**Varðar: Suðurlandsbraut 34 - Ármúli 31– (fsp) reitur D**

Skoðaðar eru kynningarteikningar Arkþing-Nordic ehf. að fjölbýlishúsi á reit D á Orkureit, dags. 03.04.2023.

Kynningarteikning, reitur D, 1. hæð

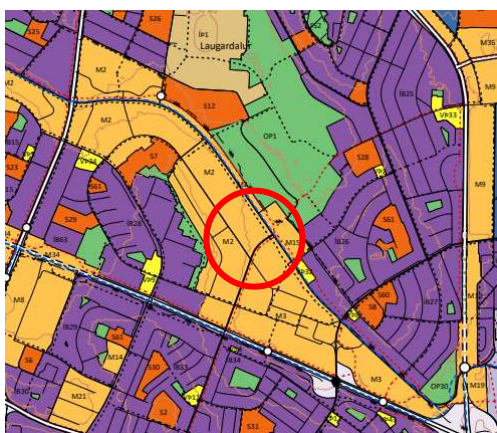
Kynningarteikningar gera ráð fyrir frávikum frá gildandi deiliskipulagi hvað varðar m.a. 2ja hæða bílakjallara, heildarfjölda bílastæða, stærð rýma fyrir verslanir og þjónustu, fjölda íbúða og meðalstærð íbúða.

Þar sem neikvætt er tekið í fyrirspurn um breytingu á deiliskipulagi vegna ofangreindra þátta, sbr. umsögn skipulagsfulltrúa dags. 03.08.2023, er ekki hægt að fallast á kynningarteikningar þessar.

Gera þarf lagfæringar á fyrirliggjandi kynningarteikningum fyrir D-reit svo þær samræmist gildandi deiliskiplagi.

Mynd 13 – Skýringarmynd, landnotkun á jarðhæðum. Gulur litur táknað mógulegar staðsetningar atvinnuhúsnæðis á jarðhæð og skrástrikað þar sem val er milli atvinnuhúsnæðis og íbúða. Grár litur er íbúðir og íbúðatengd rými.

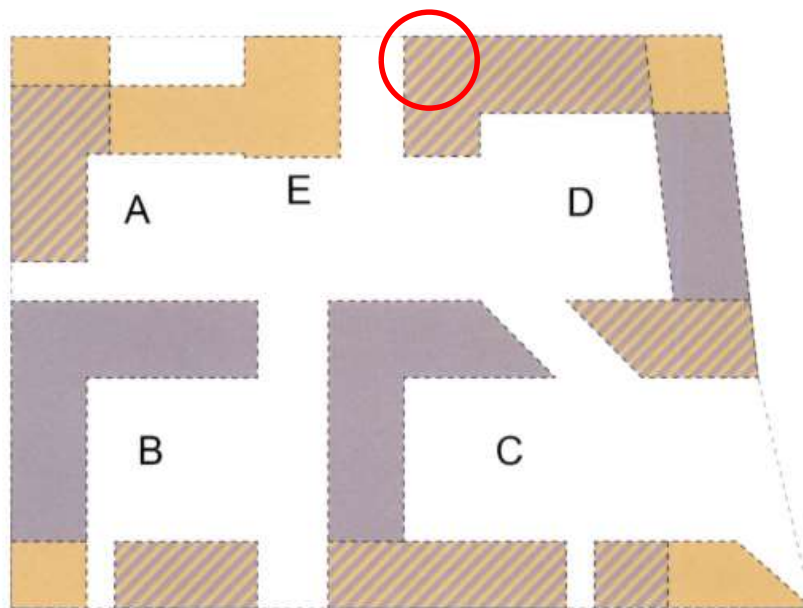
Varðandi frekari hönnun á D-reit er rétt er að vekja athygli á að ekki er hægt að fallast á að íbúðir á jarðhæð snúi út að Suðurlandsbraut, þótt mynd 13 í greinargerð gildandi deiliskipulags sýni skástrikað svæði sem heimili íbúðir og íbúðatengd rými.
